Dagsorden til Helhedsplanudvalgsmøde 48

Referat fra Helhedsplanudvalgsmøde 48

Galgebakken – Helhedsplan

Debatindlæg til Den lille Facadegruppens møde den 22. januar 2018 i Beboerhuset om en alternativ løsning til renovering af de lette facader.

efterisolering af let ydervæg=fortykkelse på ca. 150 mm.=forkert/dårlig placering af eksisterende tagrende

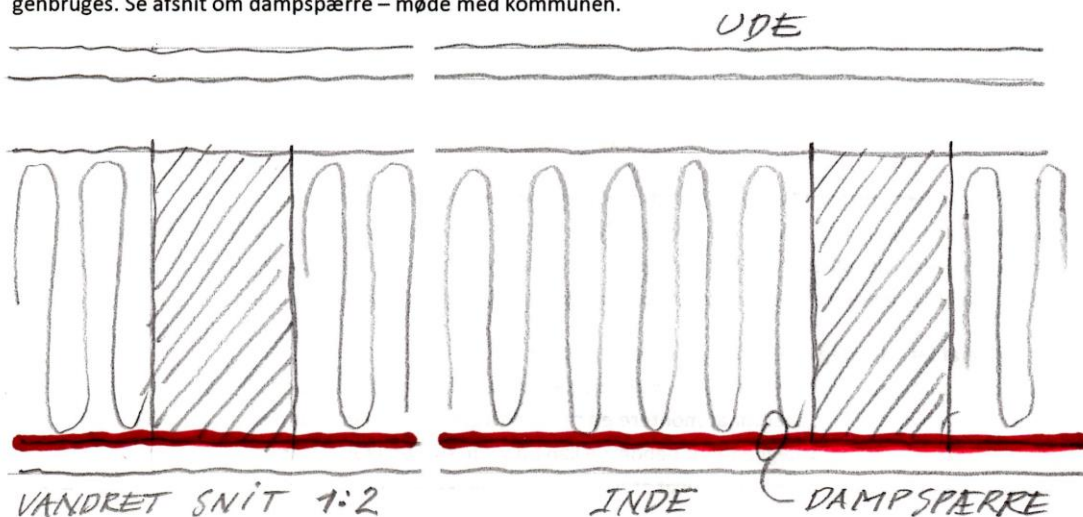
Helhedsplanens forslag til efterisolering af lette facader medfører at tagrenden er placeret oven på væggen=byggeteknisk forkert/dårlig placering af tagrenden

"den nye overfrakke" medfører, at de lette ydervægge bliver ca. 15 cm. tykkere og da tagrenden ikke "trækkes med ud" vil den være placeret hen over ydervæggen og derfor udgøre en latent risiko for at en evt. utæt tagrende lækker vand ned i den lette ydervæg med risiko for fugtskader af træværket og risiko for skjulte angreb af skimmelsvamp.

FORSLAG TIL VEDTAGELSE: Hvis Helhedsplanens forslag til efterisolering af de lette ydervægge fastholdes må vi som beboere kræve, at tagrenden flyttes med ud til den nye facadeflugt, så tagrenden er placeret uden på facadevæggen.

PRINCIPSKITSE I EKSISTERENDE LET YDERVÆG DER GENBRUGES

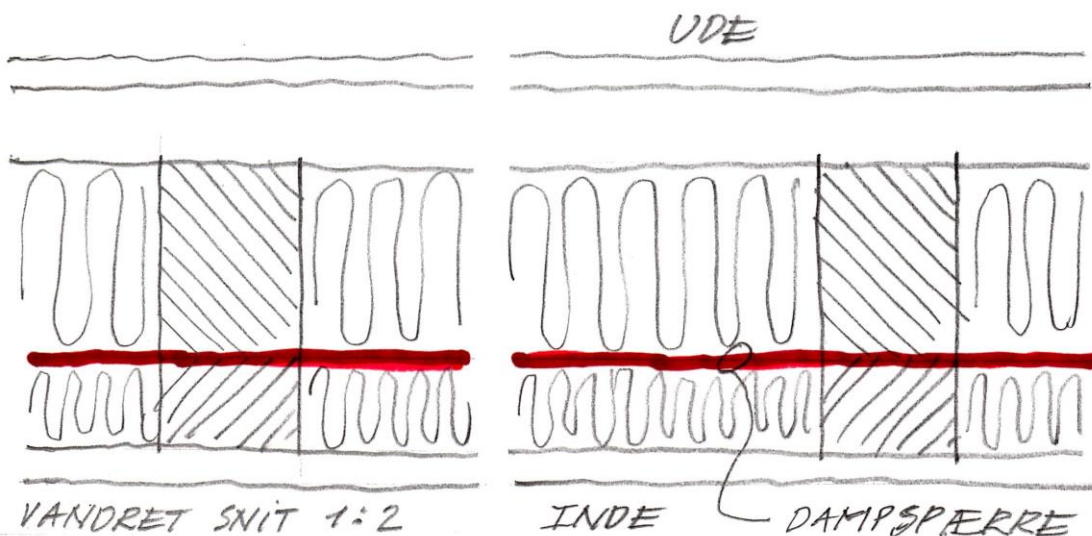
Dampspærren er limet på bagsiden af den eksisterende vægplade der genbruges. Dampspærren kan ikke genbruges. Se afsnit om dampspærre – møde med kommunen.

PROBLEMER VED MONTERING AF NY DAMPSPÆRRE I GENBRUGT LET YDERVÆG

Montering af en ny dampspærre i den genbrugte lette ydervæg kan byggeteknisk håndværksmæssigt og myndighedsmæssigt IKKE lade sig gøre – kun hvis den indvendige vægplade afmonteres.

Principskitse 2.

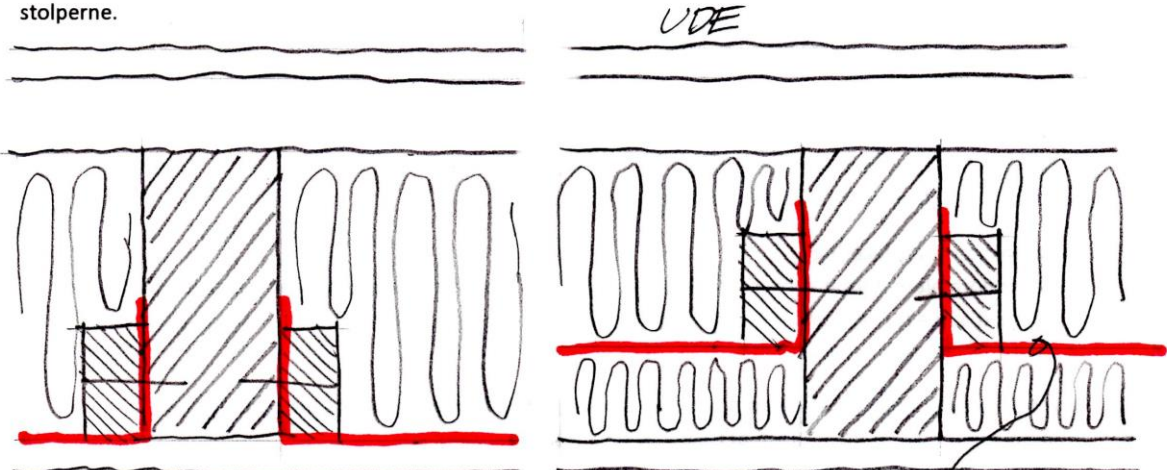
Viser hvordan dampspærren IKKE må monteres.

Dampspærren må ikke fastholdes med flere klemplister (dampspærren bliver hullet af søm/skruer) på siden af de eksisterende lodrette løsholter (træstolper), og dampspærren må ikke opdeles i felter imellem stolperne.

Principskitse 3.

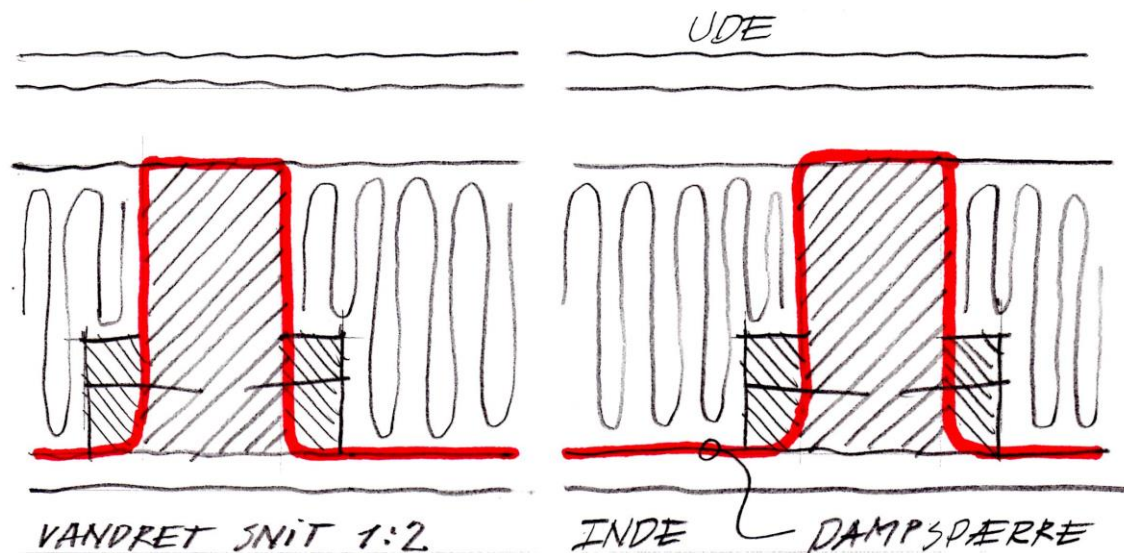
Viser hvordan dampspærren IKKE må monteres.

Dampspærren må ikke foldes rundt om træstolperne, og dampspærren må ikke fastholdes med flere klemplister på siden af træstolperne (dampspærren bliver hullet af søm/skruer).

Det er håndværksmæssigt krævende at tildanne isoleringen omkring klemplisterne, og der er risiko for at arbejdet ikke udføres så isoleringen slutter tæt til træstolperne.
